## COMPTE-RENDU RÉUNION du 11 juillet 2023

**Objet : Groupe de travail – Réaménagement de la rue Auguste Demmler et de l’avenue du Lycée Lakanal (section Victor Hugo – Pont Laurin)**

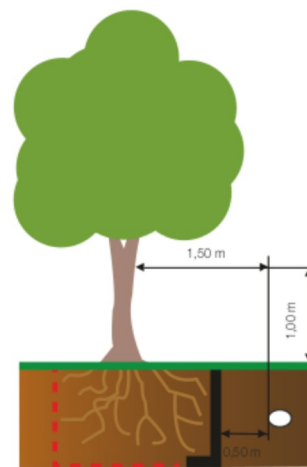
Nous avons évoqué, lors des précédentes réunions, la difficulté d’implantation d’arbres dans la rue Auguste Demmler en raison de l’encombrement du sous-sol de la rue par différents réseaux enterrés.

Pour rappel, la distance à respecter entre un ouvrage enterré et un arbre est d’au moins 1m50 comme l’exprime l’illustration , ci-contre .

C’est pour cela que nous proposons augmenter la présence du végétal par des plantations en bacs irrigués par de l’arrosage.

Cette proposition prévoit la mise en places de 5 bacs de 90cm\*90cm sur les bandes plantées du trottoir Nord et de 3 bacs 150cm\*150cm sur des emprises de places de stationnement sur le trottoir Sud.

Le groupe de travail est favorable à l’alternative des plantations hors sol et accepte la réduction des 3 places de stationnement côté trottoir Sud dans la rue Auguste Demmler au profit des bacs plantés. Il resterait donc 20 places de stationnements dans la rue.

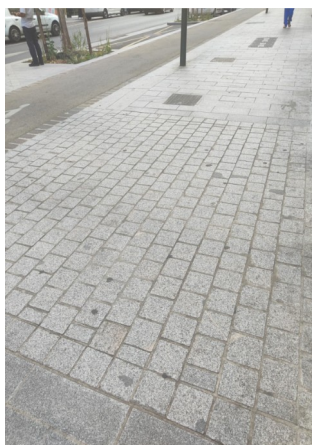
- 1- Revêtements des trottoirs au droit de la Villa Hennebique :

Il nous est demandé de remplacer l'enrobé rouge des trottoirs de la Villa par un revêtement plus qualitatif, le granit gris. Nous proposons des dalles en granit en section courante des trottoirs et des pavés en granit pour les entrées charretières.

Le groupe de travail est unanimement favorable à la mise en valeur du monument historique par cette proposition.
